datum: 16 februari 2016
adviseur: Cor Kooy
betreft: Aanvullende opmerkingen akoestisch rapport
kenmerk: 8218 NX - 76 W001 16-02-2016 N1.0 oplegnotitie

Ten behoeve van dit bestemmingsplan is een akoestisch rapport opgesteld door het GeluidBuro (kenmerk: 8218 NX - 76 W003 06-01-2016 V3.0 d.d. 6 januari 2016).

Figuur 3.1 Locatie geluidscherm en GRA ontsluitingsweg

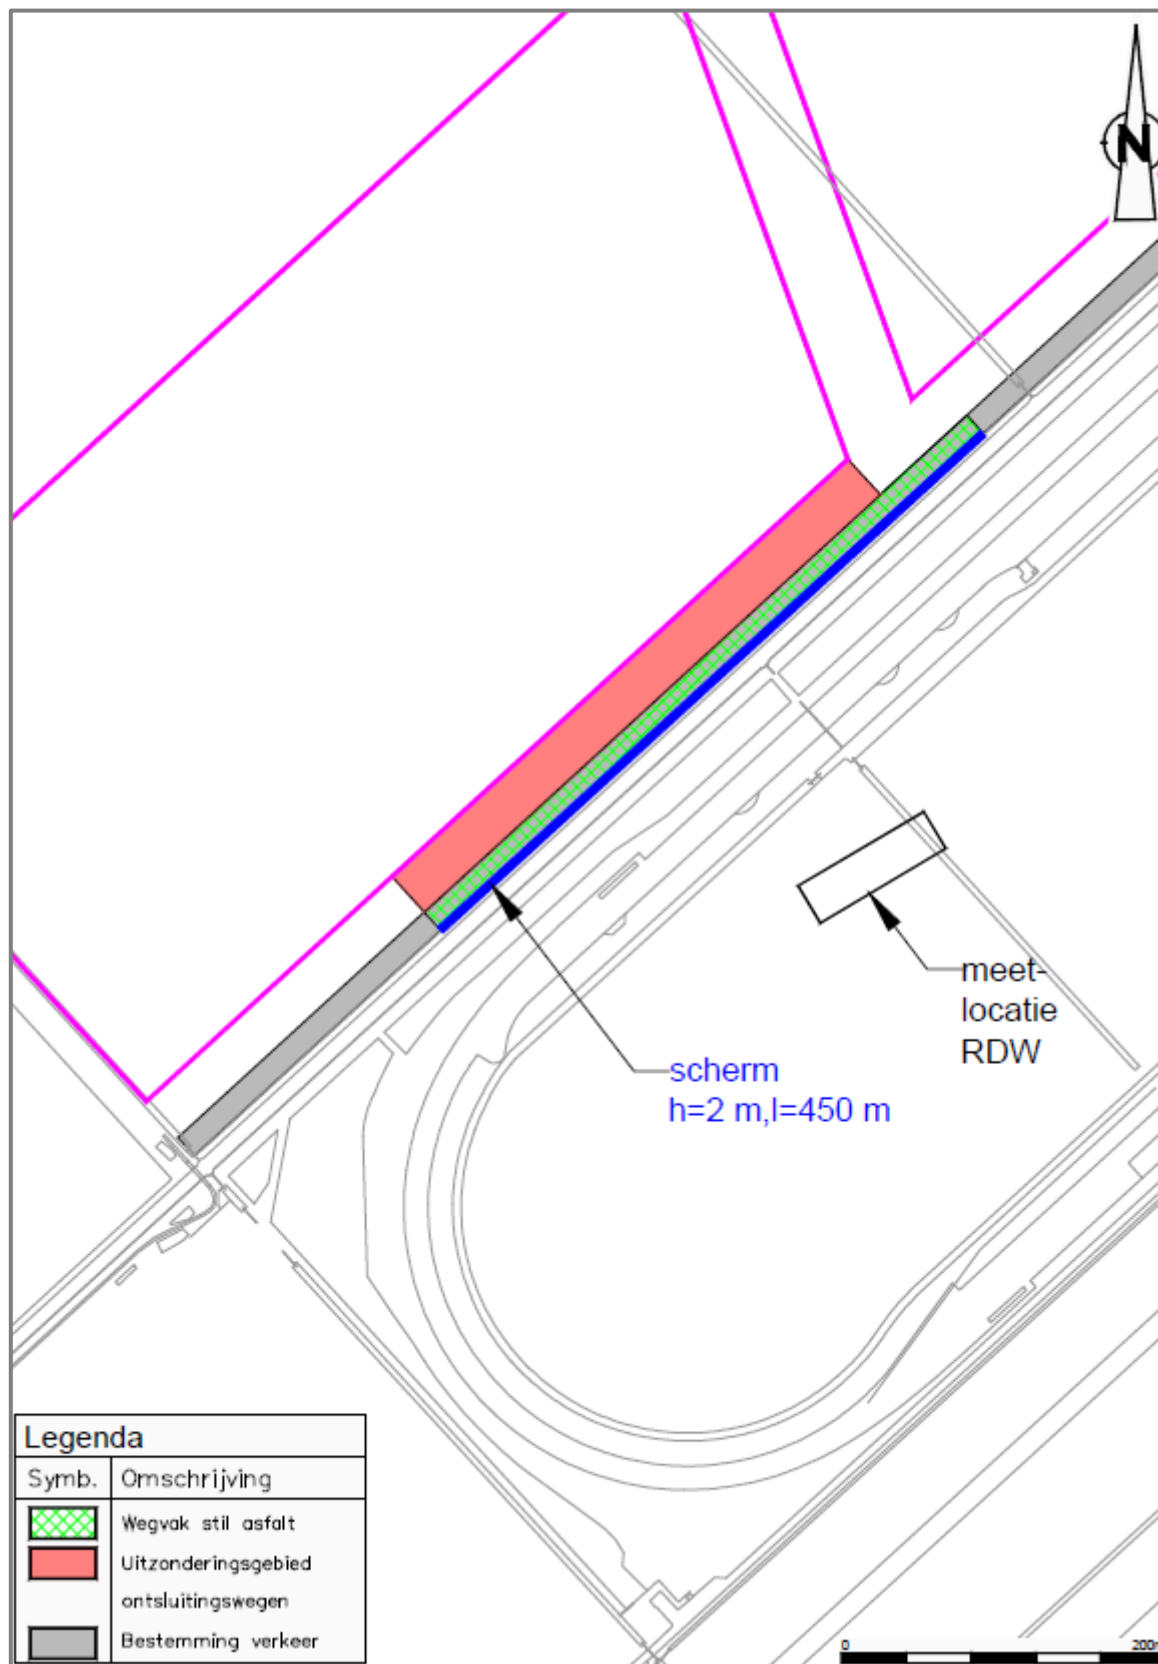
In samenspraak met de RDW heeft de gemeente ingestemd met het aanbrengen van geluidreducerend asfalt (GRA) over een deel van de ontsluitingsweg.

Ondanks dat de gemeente een gecumuleerd geluidniveau van 55 dB(A) aanvaardbaar acht, ziet de RDW liever dat ook hiervoor een grenswaarde van 50 dB(A) wordt nagestreefd. Door over een deel van de ontsluitingsweg geluidreducerend asfalt aan te leggen, kan deze grenswaarde worden benaderd.

Figuur 3.1 geeft de ligging aan van het aan te brengen GRA.

Over een lengte van 450 meter wordt op de ontsluitingsweg geluidreducerend asfalt toegepast. Dit heeft een gunstig effect op het gecumuleerde geluidniveau ter plaatse van het RDW terrein.
